监 理 通 知 单

工程名称：天合肥城石横镇150兆瓦农光+渔光互补项目（二期70兆瓦）　编号：JL-A07-004

事由:关于现场质量及安全文明施工事宜；

问题照片

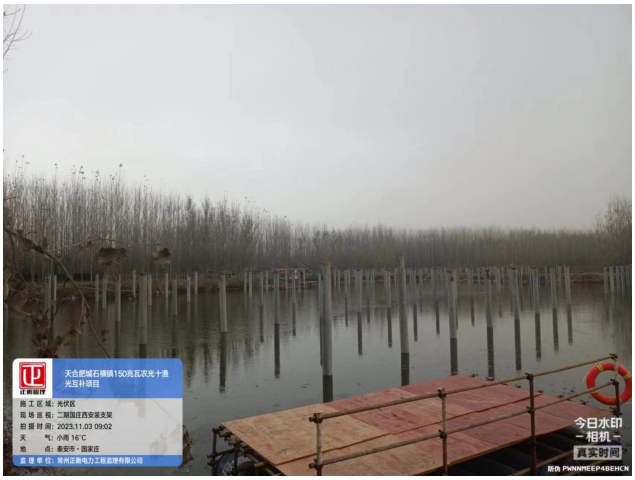
面作业人员未配备安全带，救生圈配备不足	电器开关未见漏电保护器
镀锌层厚度不足到	灭火器未见检查记录表

材料未分类随意摆放	桩头未做防腐

乙炔瓶和氧气瓶倾倒并随意摆放

对以上问题总包单位，总承包单位加强现场管控，整改部分必须2日内整改完成回复本项目监理部。
